OGGETTO : (ID_VIP: 8351) - Istanza per il rilascio del provvedimento di VIA ai sensi dell'art. 23 del D.Lgs. 152/2006 e ss.mm.ii., relativa al progetto di un parco agrovoltaiico "Builli" della potenza nominale pari a 14,25 MW e delle relative opere di connessione alla RTN, da realizzarsi nei territori dei Comuni di Nardò (LE) in località "Builli", Copertino (LE) e Leverano (LE). Proponente : Lecce 2 PV s.r.l. – pec: lecce2p@legalmail.it
Controsservazioni al parere del Comune di Nardò. - Riscontro alla nota del Proponente in atti comunali al prot. n. 0007176 del 07/02/2024 -.

Verbale 4.01

SEDUTA DEL 22/02/2024

Figura 9 - Sistema agrivoltaico in cui la coltivazione avviene tra le file dei moduli fotovoltaici, e sotto a essi (TIPO 1).

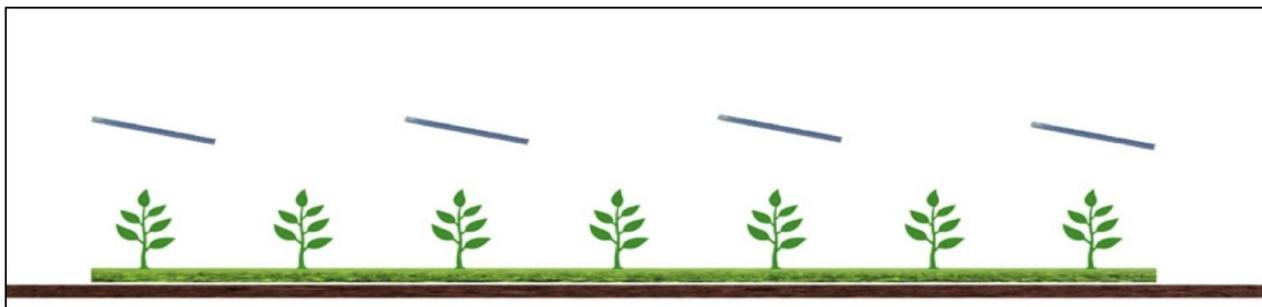
Il proponente, al fine di verificare che "l'impianto agrivoltaico adotta soluzioni integrate innovative con moduli elevati da terra" dichiara che l'impianto di progetto coincide con un impianto di "Tipo 1".

Le Linee Guida prevedono che un impianto è classificabile come "Tipo 1" quanto [...] *l'altezza minima dei moduli è studiata in modo da consentire la continuità delle attività agricole (o zootecniche) anche sotto ai moduli fotovoltaici. Si configura una condizione nella quale esiste un doppio uso del suolo, ed una integrazione massima tra l'impianto agrivoltaico e la coltura, e cioè i moduli fotovoltaici svolgono una funzione sinergica alla coltura, che si può esplicitare nella prestazione di protezione della coltura (da eccessivo soleggiamento, grandine, etc.) compiuta dai moduli fotovoltaici. In questa condizione la superficie occupata dalle colture e quella del sistema agrivoltaico coincidono, fatti salvi gli elementi costruttivi dell'impianto che poggiano a terra e che inibiscono l'attività in zone circoscritte del suolo.*

Circa il cono visuale, la realizzazione di una struttura alta (nella sua massima posizione) oltre 3 metri, non può non essere considerata come potenzialmente impattante.

Figura 1: Stralcio PPTR Puglia (fonte sit.puglia.it)

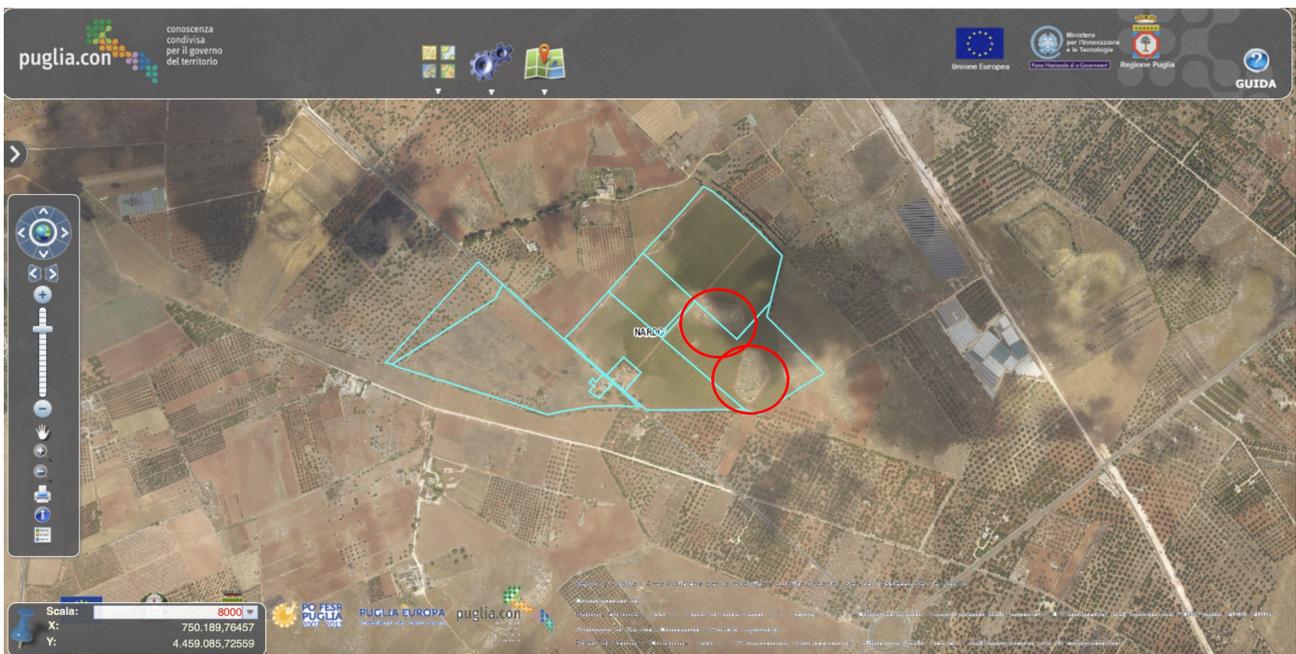
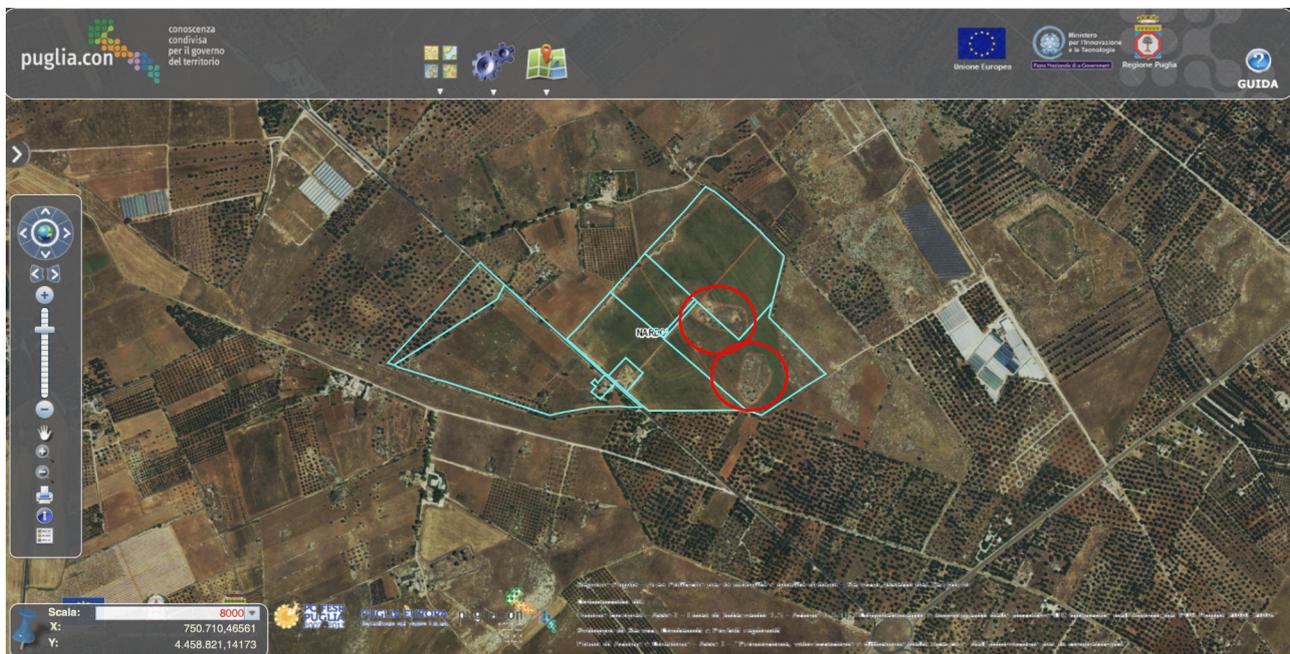
Le strutture di sostegno proposte prevedono un'altezza massima di 3,28 metri e una media di 1,2 metri (media 2,24 metri). Considerando che il sito ricade all'interno di un cono visuale e interessa alcune porzioni inquadrare come UCP "prati e pascoli naturali" (art. 59, comma 2 NTA PPTR Puglia) (Figura 1).

Proprio circa quest'ultimo punto appare opportuno osservare che l'intera macroarea è caratterizzata da piccole zone con rocce affioranti e da altre utilizzate per depositare le pietre rimosse dai terreni adiacenti per consentire una più agevole coltivazione. Tali aree costituiscono delle piccole oasi di biodiversità e sono spesso caratterizzate da specie vegetali afferenti agli habitat delle garighe: habitat 6220* "PERCORSI SUBSTEPPICI DI GRAMINACEE E PIANTE ANNUE DEI THERO-BRACHYPODIETEA" classificato come "prioritario" dalla direttiva Habitat 92/43/CEE.

Dalle immagini seguenti, ricavate dal portale sit.puglia.it è evidente che la formazione è presente nell'area e costituisce, assieme alle altre presenti nell'intorno, un importante corridoio ecologico che connette le aree costiere con le zone rurali interne.

L'attività agricola finora condotta con tecniche tradizionali ha "risparmiato" tali aree (e quindi tali habitat) proprio perché non coltivabili; la realizzazione dell'opera, atteso che layout di progetto non tiene in considerazione tali formazioni, comprometterebbe irrimediabilmente l'habitat.
